改善箇所説明図②

矢視A（燃料タンク断面）

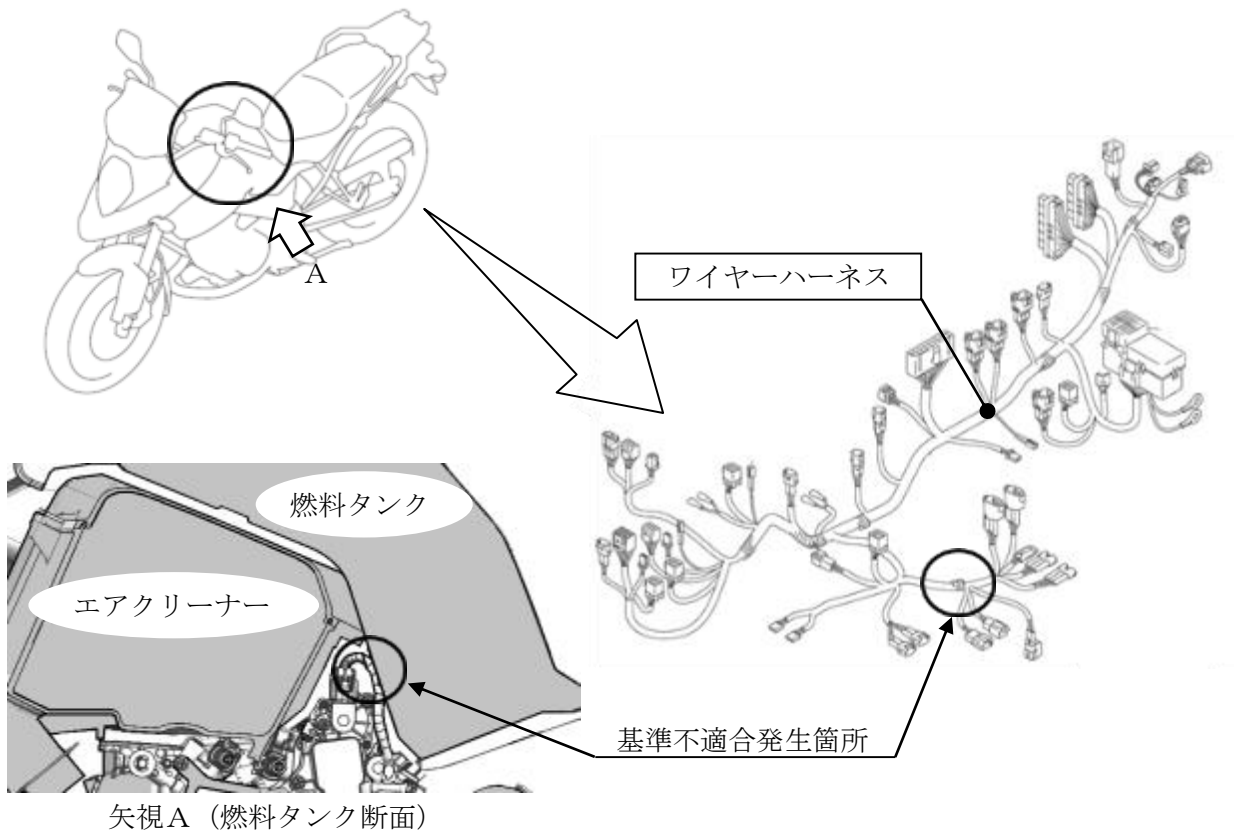
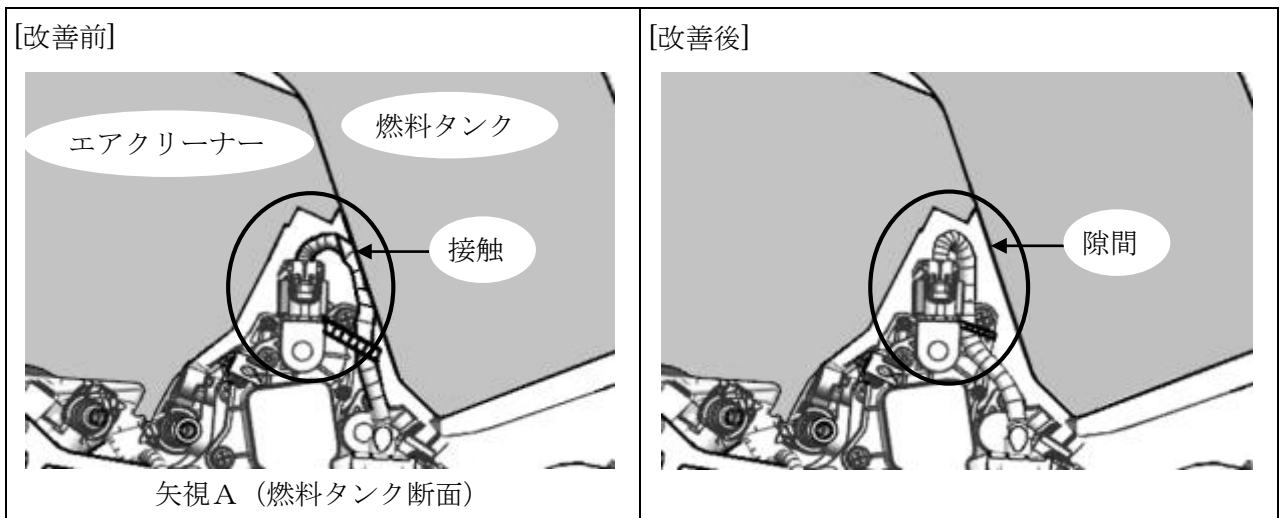
ワイヤーハーネスの配索設計が不適切なため、燃料タンク裏面と干渉していることがある。そのため、そのまま使用を続けると、走行中の振動によりワイヤーハーネスの被覆が摩耗して短絡し、エンジン不調となり、最悪の場合、走行中にエンジンが停止するおそれがある。

全車両、ワイヤーハーネスを点検し、配索を適切な位置に変更するとともに、被覆に摩耗を確認した場合は、補修またはワイヤーハーネス一式を新品に交換する。
